Granskningsutlåtande för detaljplan för Ametistens förskola (Ametisten 1)

Figur 1 – Bifogad karta över Skanovas ledningar på Ametisten 1

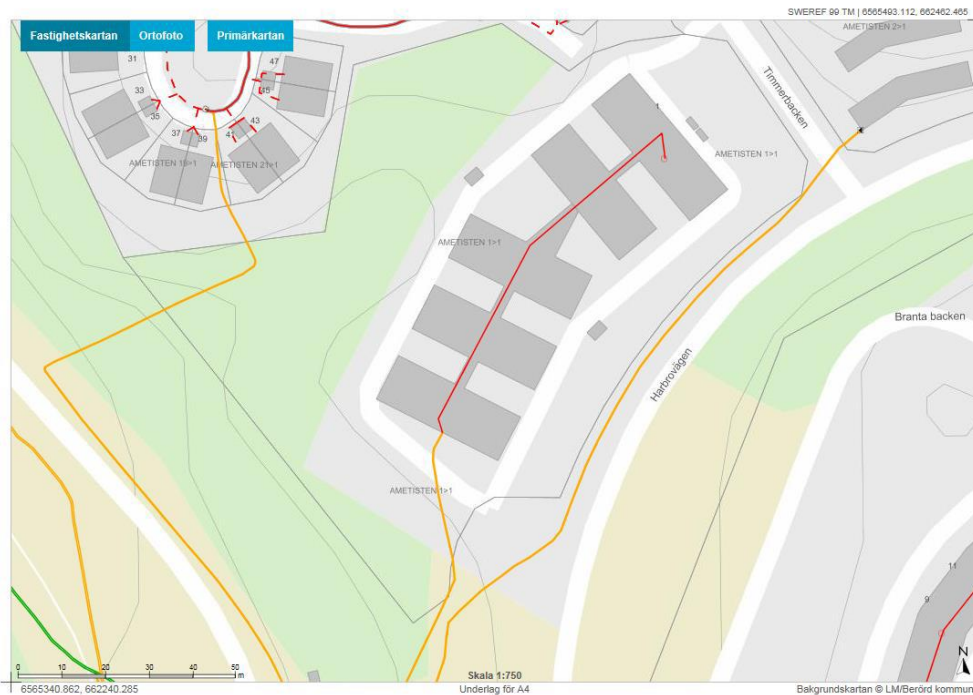
Skanova har markförlagda teleanläggningar inom detaljplaneområdet, se bifogad Skanova-karta DP Ametisten Tumba (Figur 1).

Generellt önskar Skanova att så långt som möjligt behålla befintliga teleanläggningar i nuvarande läge för att undvika olägenheter och kostnader som uppkommer i samband med flytt och att detta registreras på planen. Tvingas Skanova vidta undanflyttningsåtgärder eller skydda telekablar för att möjliggöra exploatering förutsätter Skanova generellt att den part som initierar åtgärden även bekostar den.

Kommentar: Skanovas anläggningar bedöms inte påverkas av planförslaget. Om så ändå är fallet kommer synpunkterna att beaktas.
